泊発電所3号炉
基準津波に関する検討方針について
(令和4年5月27日審査会合における指摘事項に対するコメント回答)

(補足説明資料)

令和4年6月17日
北海道電力株式会社

検討方針

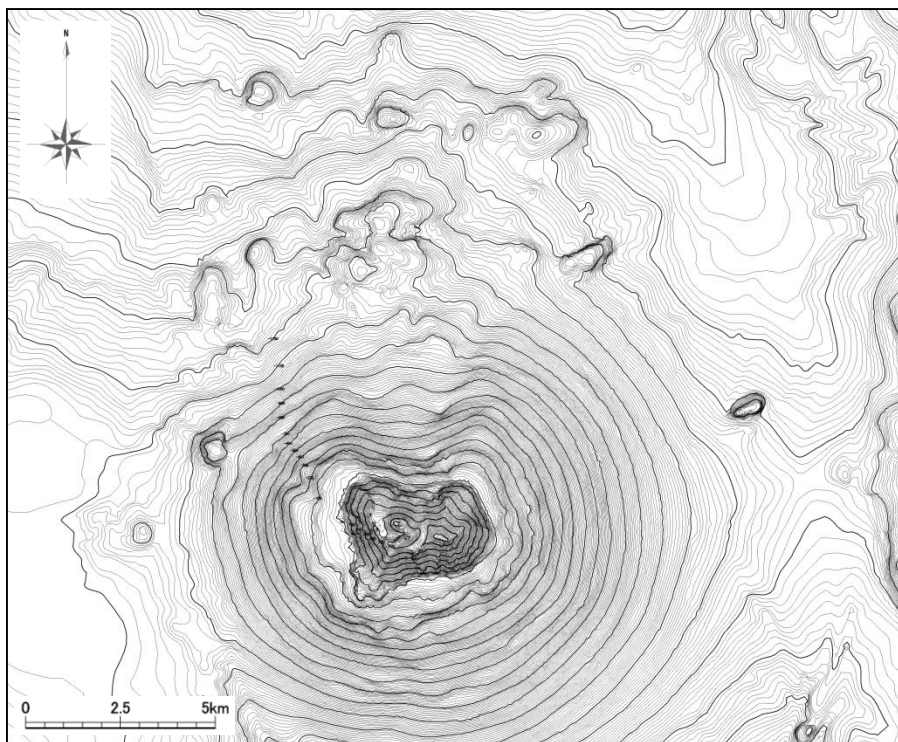
- 火山による山体崩壊に伴う津波について、評価対象の選定理由を説明すること。
- 火山による山体崩壊の想定について、地震による津波との重畳に関する検討の必要性も含めて説明すること。

- 火山の山体崩壊に伴う津波のうち、渡島大島の山体崩壊について、山体崩壊が発生する要因や火山形態に着目し、想定する崩壊について説明すること。また、地震による津波との重畳の考え方についても整理して説明すること。
- 既存の山体崩壊の事例について更なるレビューを行い、ニセコ・雷電火山群の評価を行うこと。

- 渡島大島の現地形が崩壊する可能性について、**Satake(2007)を参考に、山体崩壊範囲を保守的に想定し、崩壊規模を算出**する。
- 上記において想定した崩壊規模と、Satake(2007)に基づく1741年(渡島西岸)津波のシミュレーションにおける**崩壊規模を比較したうえで、保守的な観点から、地震に伴う津波との組合せを考慮する候補となるケースを選定**する。
- 眉山の事例を踏まえ、眉山及びニセコ・雷電火山群の地形、地質・地質構造等を整理したうえで、**群発地震等により離れた箇所でも崩壊する可能性**について検討する。
- ニセコ・雷電火山群のうち、海岸部に分布する雷電山は活動を終えた火山であるが、**既往の山体崩壊の事例について更なるレビュー**を行い、雷電山で山体崩壊等が発生する可能性について検討する。

- 渡島大島の現地形が崩壊する可能性について、Satake (2007) を参考に、山体崩壊範囲を保守的に想定し、崩壊規模を算出する。
- 上記において想定した崩壊規模と、Satake (2007) に基づく1741年(渡島西岸)津波のシミュレーションにおける崩壊規模を比較したうえで、保守的な観点から地震に伴う津波との組み合わせを考慮する候補となるケースを選定する。

海底地すべりに伴う津波(2/7) 評価対象全体位置図

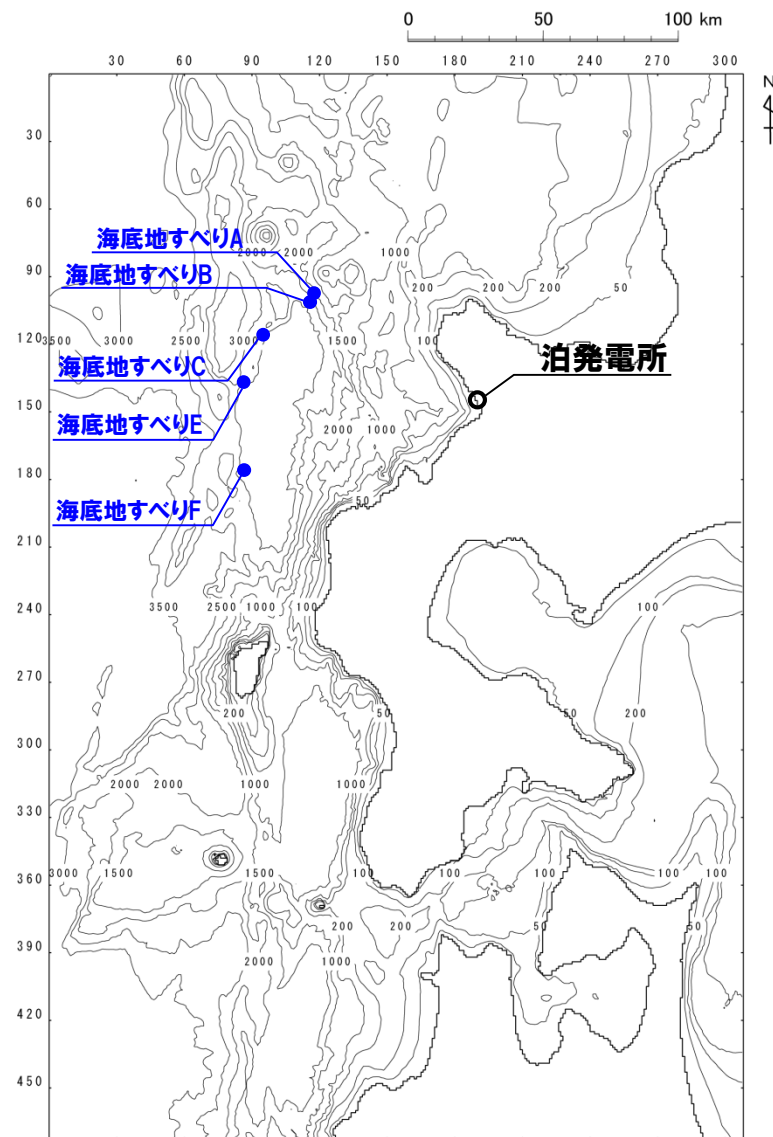
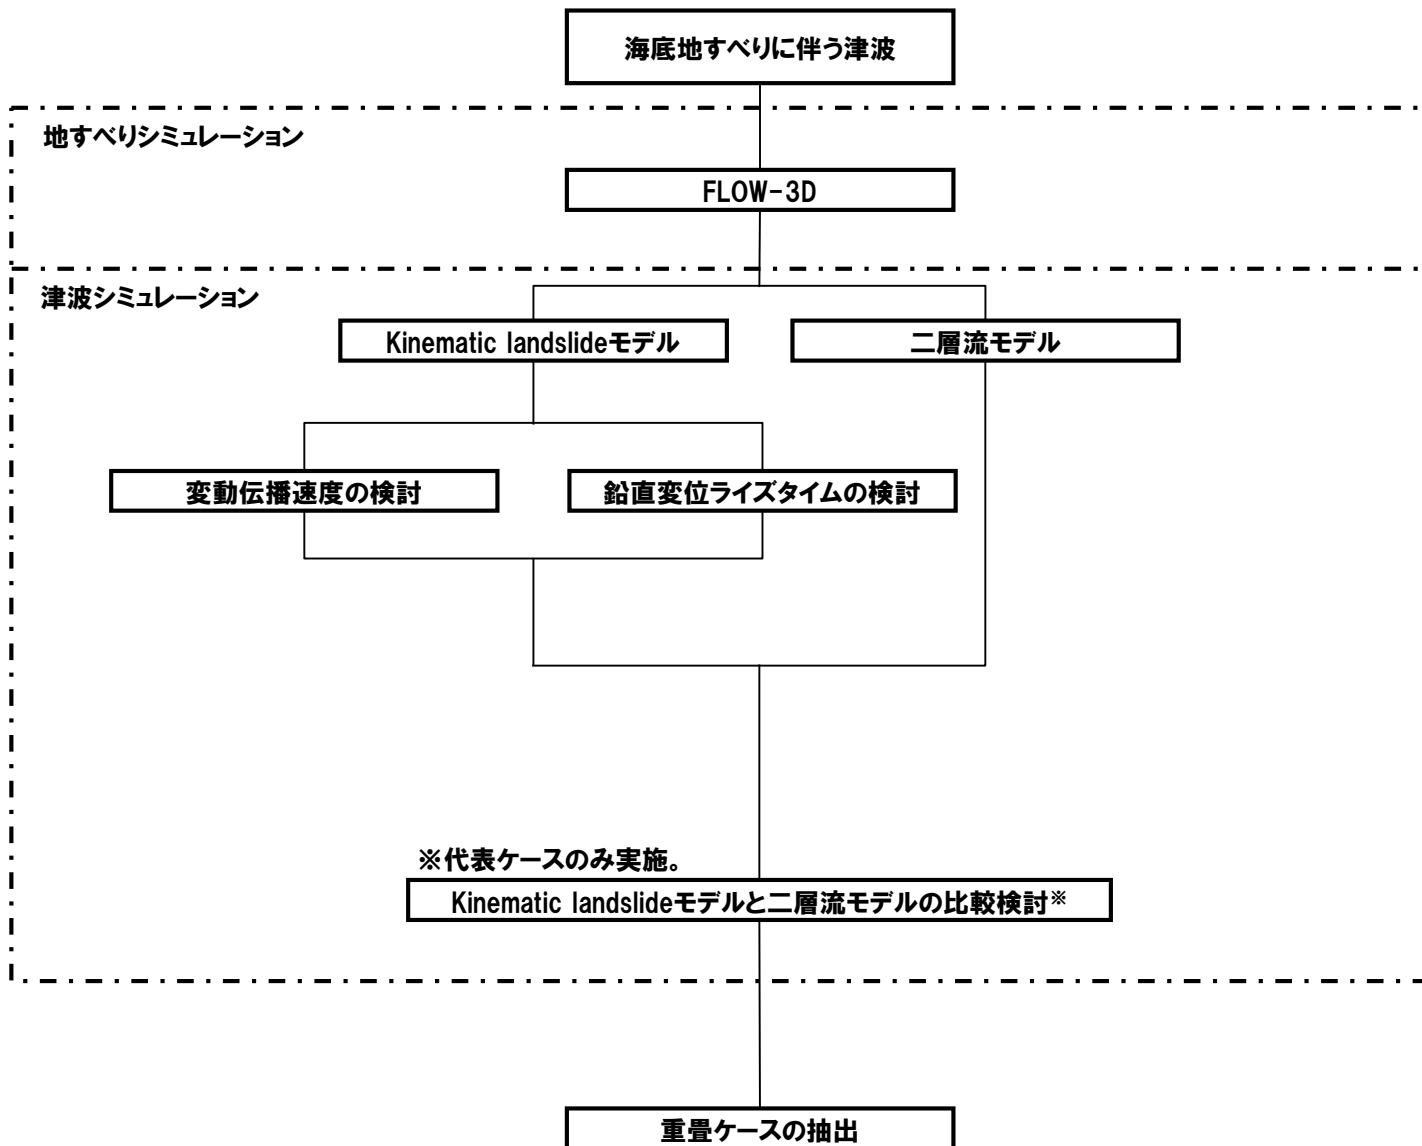
- Kinematic landslideモデルにおけるライズタイムの入力値等, 入力データの設定方法及び適用性について示すこと。

- Kinematic landslideモデル**において入力するパラメータである, **変動伝播速度**及び**鉛直変位ライズタイム**について, より明確な根拠を持った入力値として, 地すべリシミュレーション結果から得られる情報により検討する。
- 入力値の検討に当たっては, 不確かさを考慮した**パラメータスタディを実施**する。
- 複数の計算手法による総合的な評価として, 海底地すべりに伴う津波についても, **二層流モデルによる津波シミュレーションとの比較検討**を実施し, 安全側の評価となっていることを確認する。
- 二層流モデルとの比較検討ケースは, これまで津波影響評価の検討対象としたもののうち, **崩壊規模を考慮**し, 海底地すべりに伴う津波については, 「**海底地すべリE**」を代表ケースとして選定する。

岩盤崩壊に伴う津波（2/3） 評価対象全体位置図

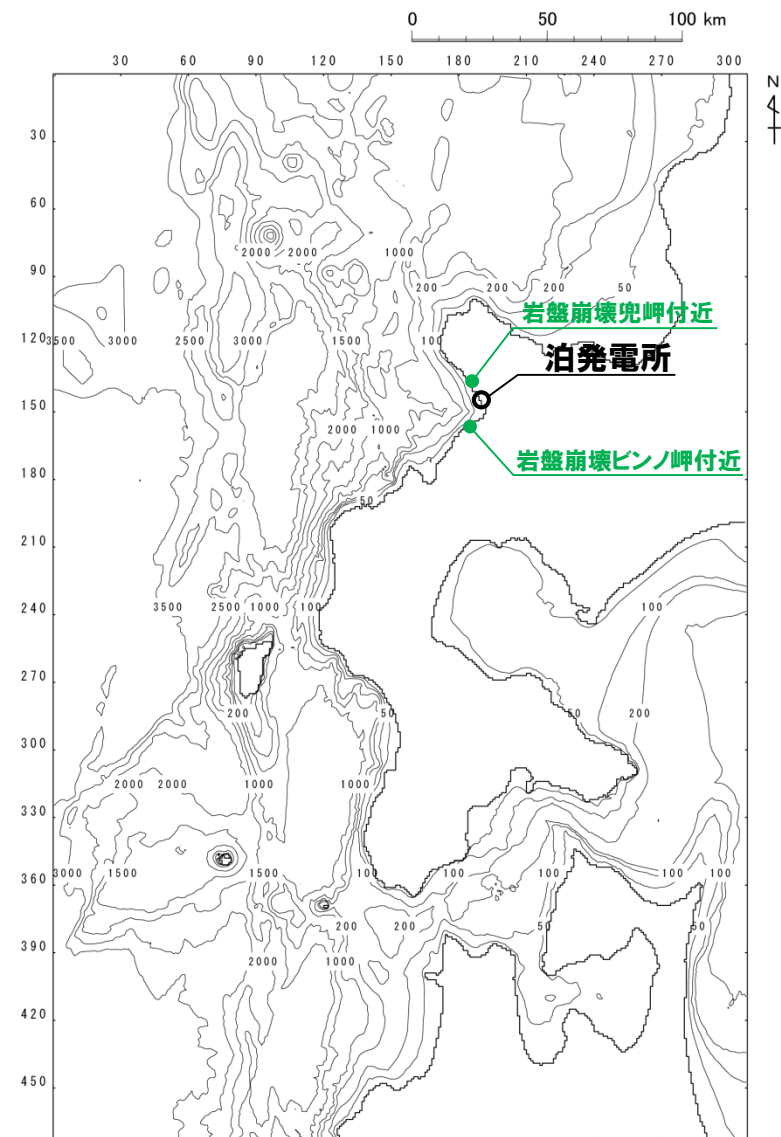
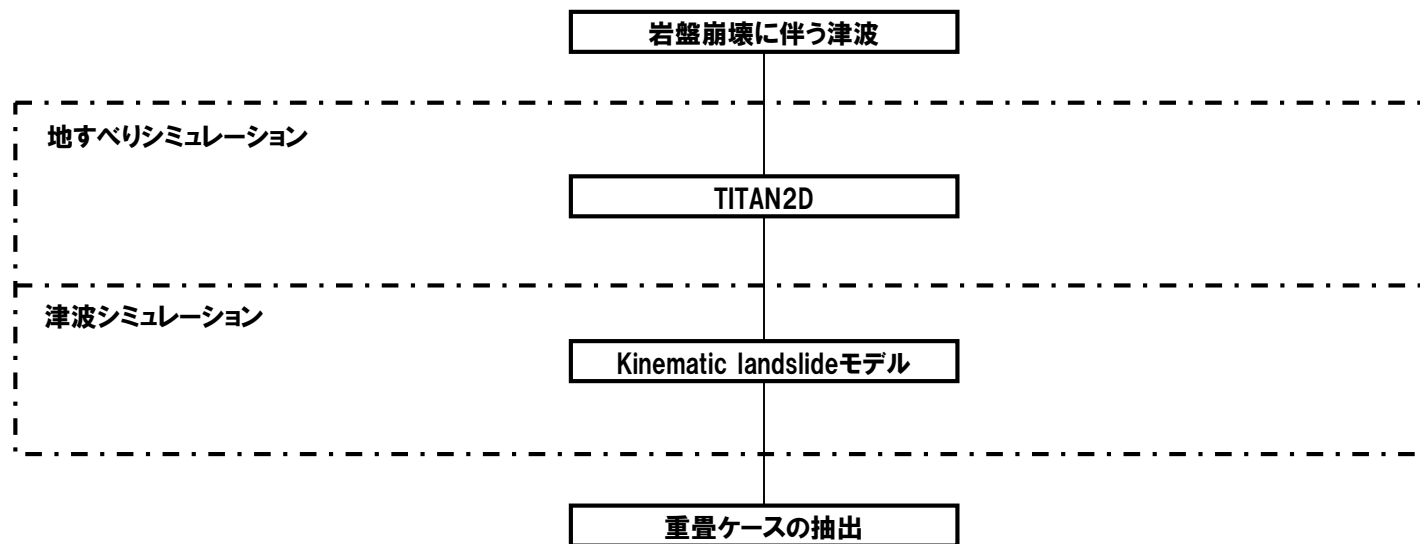
- 陸上の斜面崩壊（岩盤崩壊）（以下、「岩盤崩壊」という。）に伴う津波において想定する崩壊規模については、過去の事例を踏まえた設定に加えて、現況の地形からの考察も踏まえた設定について検討すること。

- 岩盤崩壊に伴う津波において想定する崩壊地形について、現況地形からの考察として、敷地周辺における大規模崩壊危険箇所を推定する地形解析を実施する。
- 上記の地形解析を基に、空中写真、国土地理院のDEMから作成した1/25,000地形図及び航空レーザー測量によるDEMから作成した1/2,500地形図を用いて地形判読を行い、崩壊地形を設定する。
- 数値シミュレーション対象は、一括崩壊の可能性を考慮したうえで、敷地に与える影響が大きいと考えられる、敷地北側最短距離の**兜岬付近**と、敷地南側最短距離の**ピンノ岬付近**を選定する。
